LINEA AV/AC TORINO – VENEZIA Tratta VERONA – PADOVA

SL02 - PROLUNGAMENTO SOTTOVIA AL KM 2+197.04

RELAZIONE CONFRONTO PD/PE

Figura 3: Sezione longitudinale PE

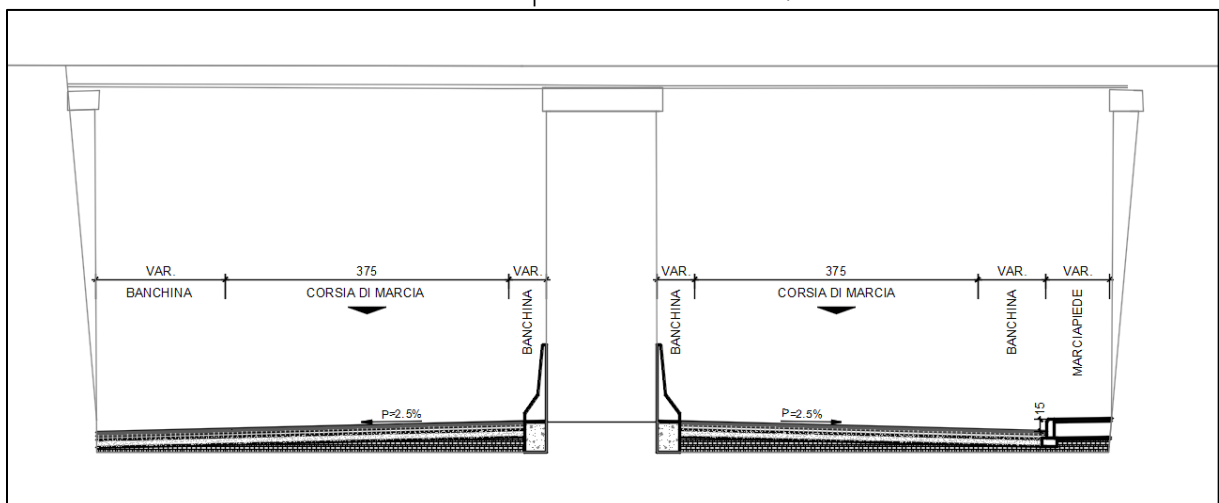
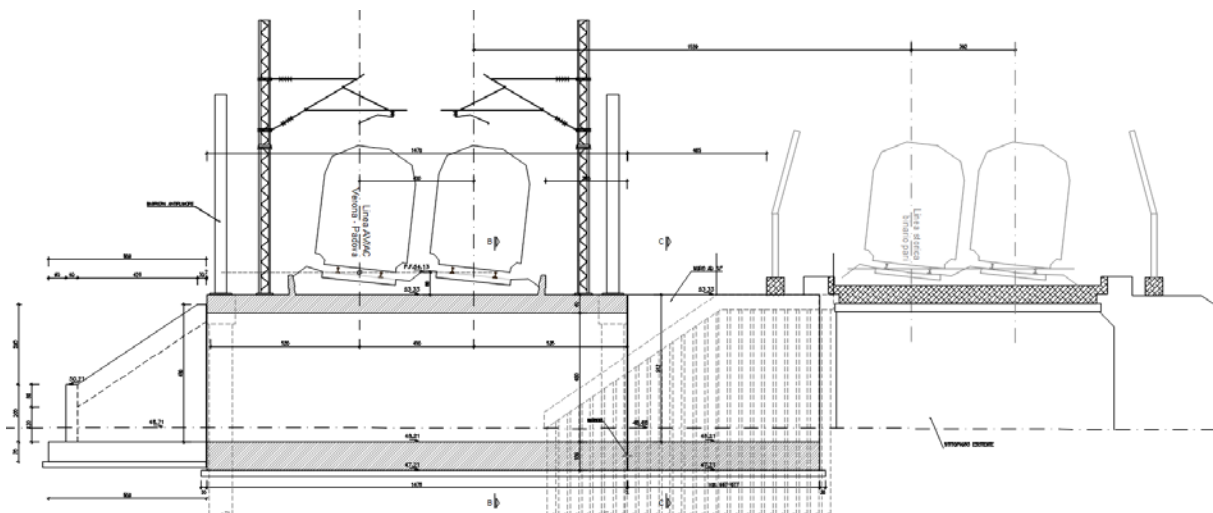
La scelta di realizzare l'opera dell'SL02 come prolungamento di quella esistente ha comportato alcune modifiche in termini di sezioni tipo.

In particolare, la larghezza della carreggiata, fatta eccezione per il primo tratto, è variabile, a causa della necessità di raccordarsi con la piattaforma esistente.

Figura 4: Sezione trasversale Sottovia SL02

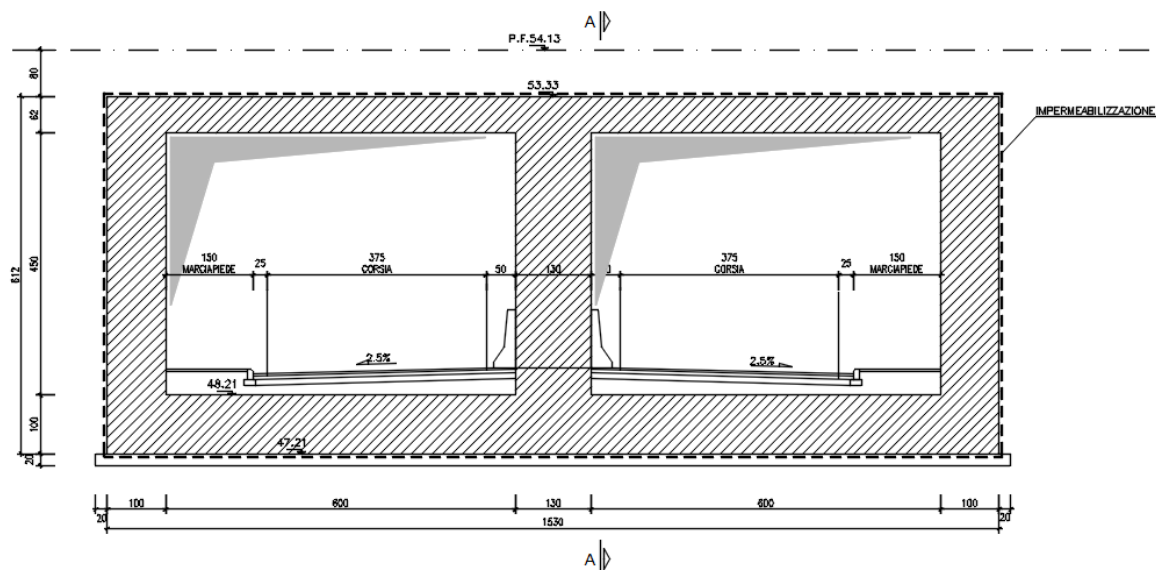
- D.11. Riportare l'altezza interna libera tra il punto più alto della carreggiata stradale e l'intradosso dell'impalcato del sottovia. Tale altezza dovrà non essere inferiore a 4 m.
- D.12. Dettagliare le tipologie e le dimensioni delle barriere di protezione poste sui muri d'ala e sul sottovia (parapetto metallico, guard rail sezione E-E) o indicare in quale altro elaborato progettuale sono state trattate (vedi commento C.5).

La sezione trasversal del sottovia è rimasta la stessa.

Figura 5: Stralcio planimetrico del P.G.R.A. e del sito di intervento (quadrato rosso).

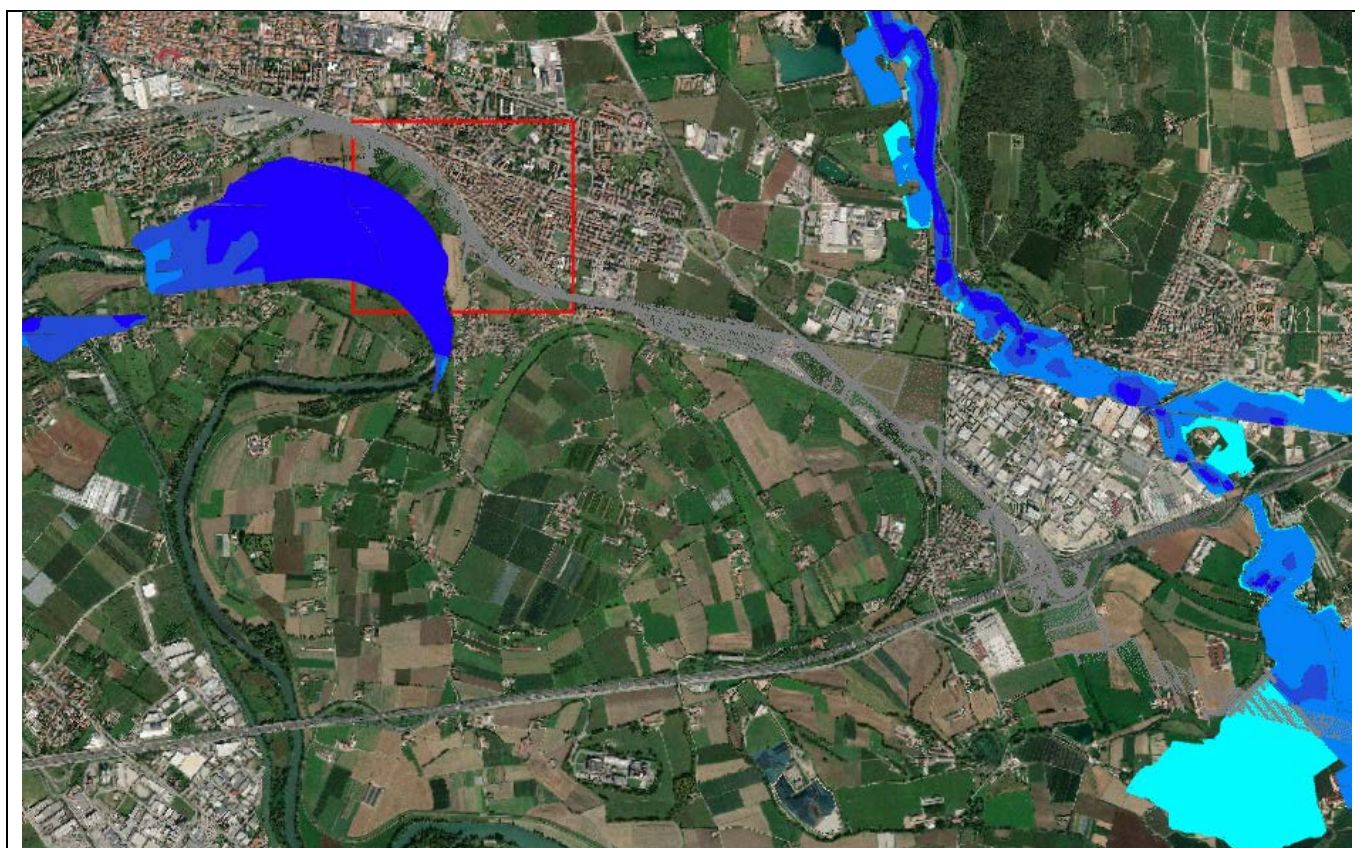
- C.4 Il progetto non presenta alcun elaborato dedicato alla compatibilità idraulica. Nello specifico sono assenti indicazioni sulla pericolosità idraulica e sul rischio idraulico delle aree interessate dalla realizzazione dell'infrastruttura. Sono totalmente assenti sia gli elaborati grafici di dettaglio nei quali devono essere evidenziate, se presenti, le aree soggette a restrizioni e vincoli dettati dal PAI (Piano di Assetto Idrogeologico), sia la relazione dedicata alla compatibilità idraulica e idrogeologica delle opere in progetto. Nel caso specifico non viene data evidenza che il sottovia in progetto non ricada in aree soggette a rischio idraulico e idrogeologico. Eventuali modifiche che dovessero rendersi necessarie per rendere l'opera sicura da questo punto di vista saranno totalmente a carico del GC.

In risposta al p.to c.4, come è possibile osservare dallo stralcio planimetrico rappresentato in figura, l'intervento in esame ricade esternamente alle aree a rischio idraulico individuate dal Piano di Gestione del Rischio Alluvioni relativo alla Regione Veneto.
